Avis délibéré de la mission régionale d'autorité environnementale sur l'aménagement de la piste de ski La Nouvelle et des téléskis de la Vernette et du Col sur la commune d'Albiez-Montrond (73)

Avis n° 2022-ARA-AP-1328

Avis délibéré le 5 juillet 2022

Figure 3 : programme d'aménagement de la station d'Albiez-Montrond (source : <https://albiez2023.com>)

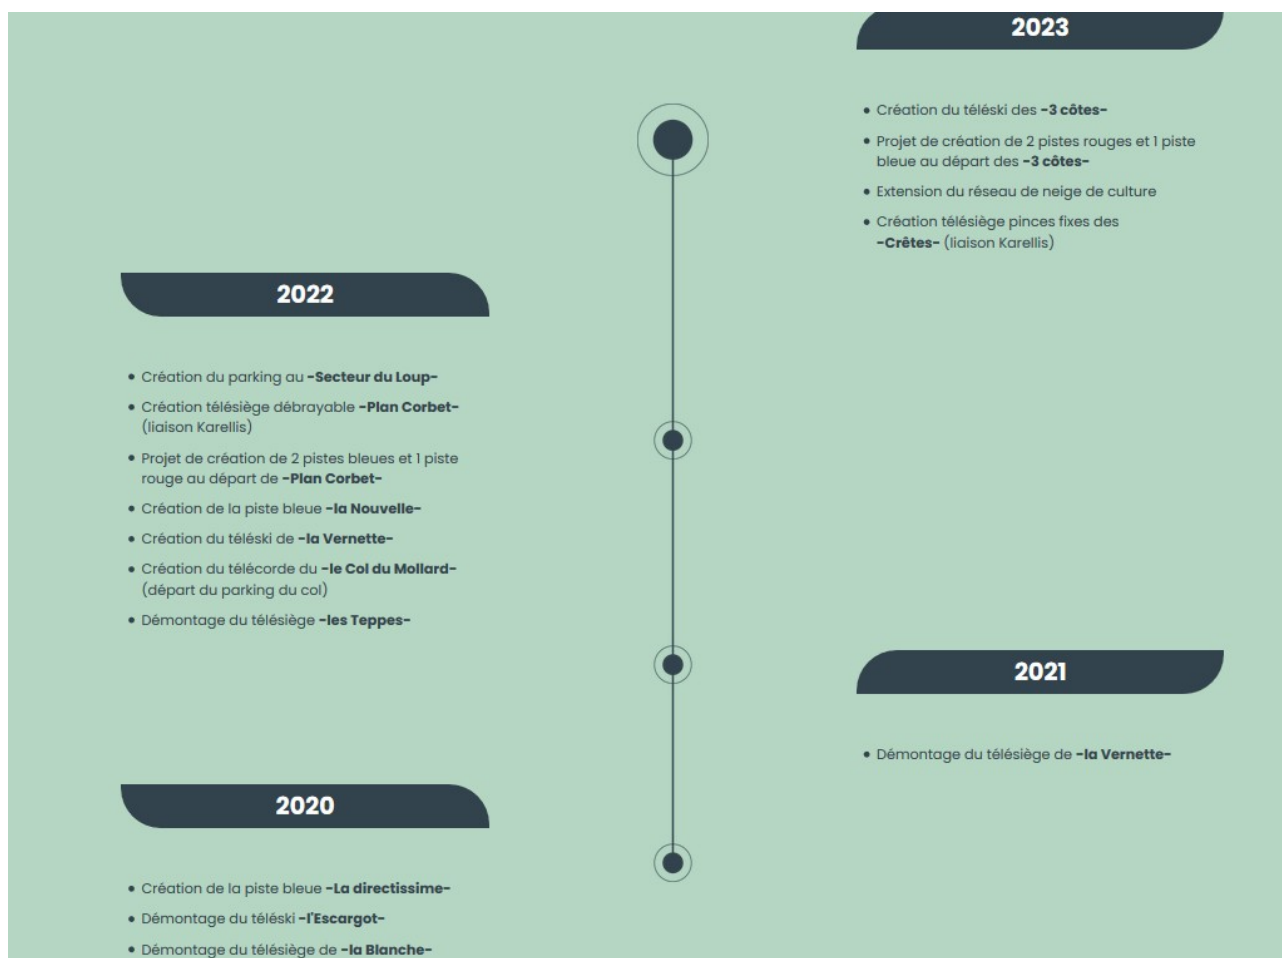
Les liens fonctionnels existants entre tout ou partie de ces diverses opérations, dont l'Autorité environnementale ou l'autorité en charge de l'examen au cas par cas des projets ont eu connaissance, notamment dans le cadre des liaisons inter-domaines projetées à terme, concourant par ailleurs à la réalisation d'un programme d'investissement d'ensemble, ne sont pas exposés dans le dossier.

L'Autorité environnementale recommande d'exposer les liens fonctionnels existants entre les diverses opérations récentes, en cours et projetées au sein de la station ainsi que dans les stations voisines et de confirmer ou de faire évoluer le périmètre d'ensemble, et le cas échéant de mettre en cohérence le périmètre de l'évaluation de ses incidences dans le cadre ainsi redéfini.

Figure 4 : zone d'étude (en rouge) et localisation des aménagements de la piste « la Nouvelle » et du téléski du col (en bleu et orange) (source : dossier)

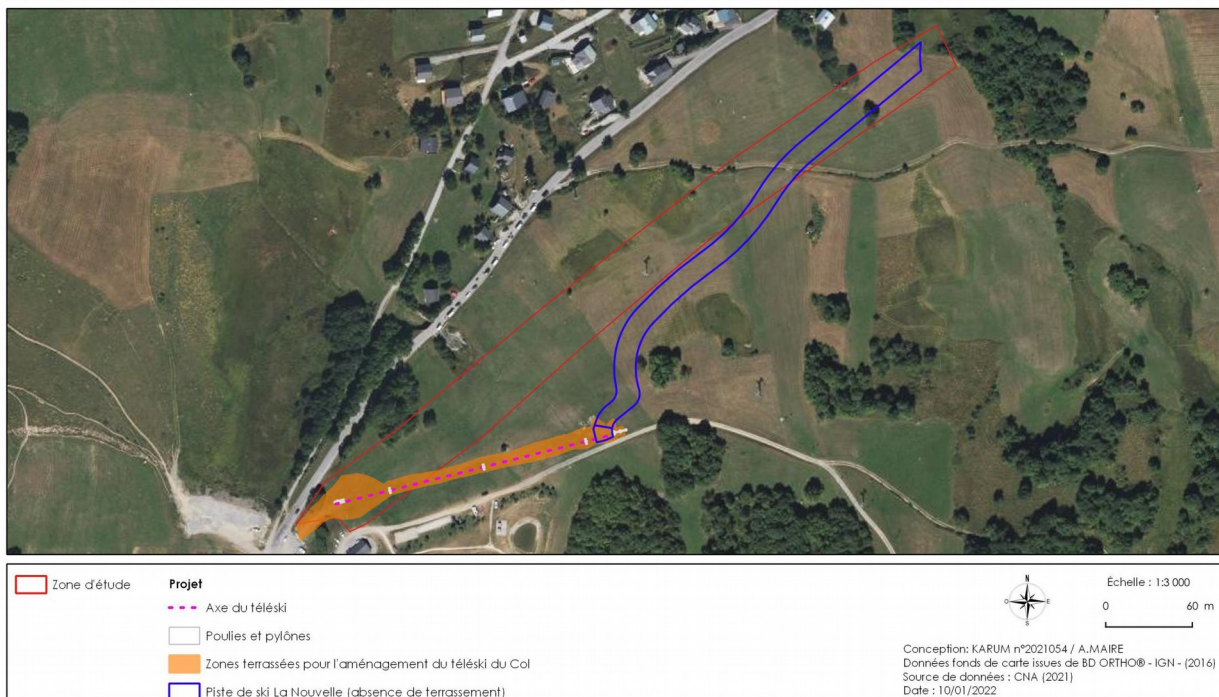
Le périmètre d'étude n'est en particulier pas pertinent au regard des enjeux « biodiversité ». Celui retenu pour la piste « La Nouvelle » et le télésiège du Col n'inclut pas le tracé retenu pour ces futurs aménagements (Figure 4). Le télésiège du Châtel à démonter est représenté sur les différentes illustrations de l'étude sans pour autant faire l'objet d'une analyse (Figure 5 : exemple de cartographie des habitats humides) en vue des travaux de démantèlement. Leur prise en compte est nécessaire afin de déterminer l'état initial de l'environnement et les incidences globales du projet.

L'illustration ci-dessous fait également apparaître la non-concordance entre la zone d'étude et les zones aménagées, notamment le secteur (en jaune) représentant le téléski du Châtel à démanteler, n'est pas étudié.

L'Autorité environnementale recommande de revoir le périmètre de l'aire d'étude pour prendre en compte l'intégralité des aménagements projetés, d'en déduire les incidences et de déterminer les mesures d'évitement et de réduction, et si nécessaire de compensation.

Figure 6 : localisation des zones humides à proximité immédiate du projet (source : dossier)

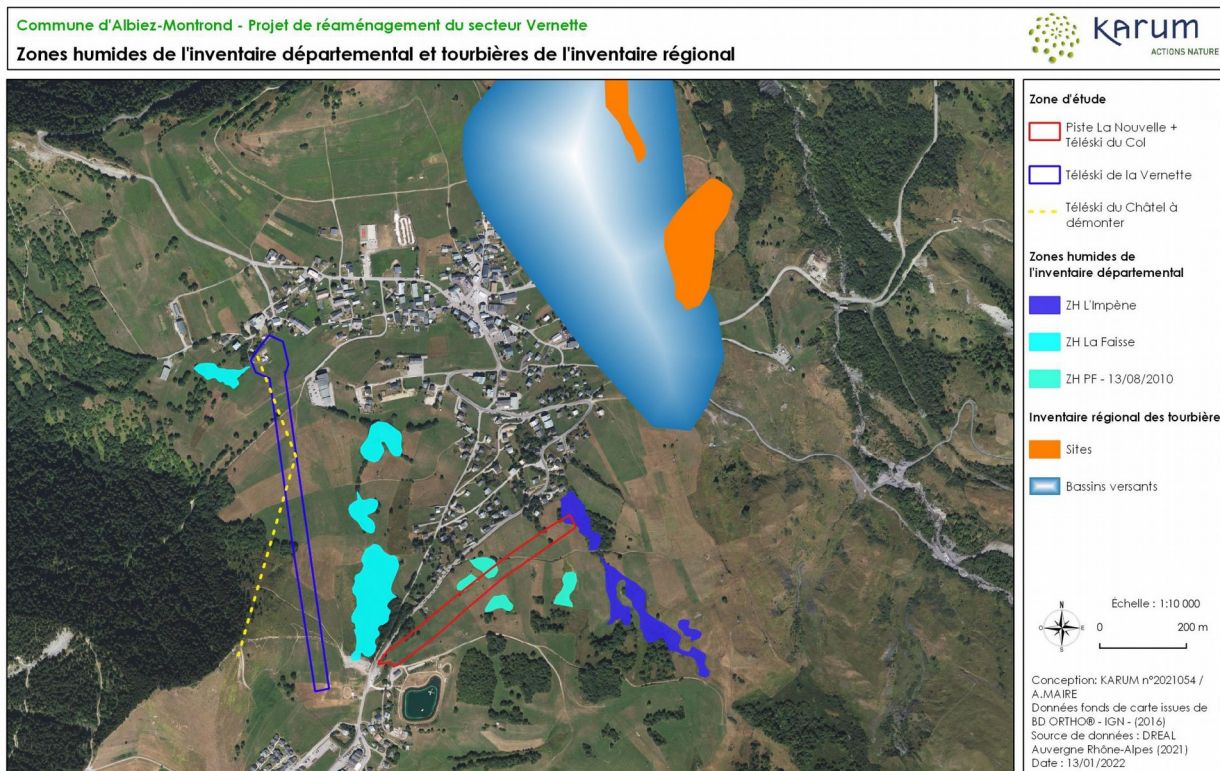
Le périmètre d'étude de la piste « la Nouvelle » et du télési du Col n'étant pas correspondant au tracé retenu, l'étude n'est pas suffisamment précise quant à leur prise en compte. À la lecture du dossier, il apparaît que les zones envisagées pour l'établissement de la base de vie du chantier et les zones de stockages potentielles des excédents de matériaux sont situées dans directement par la présence de zones humides.
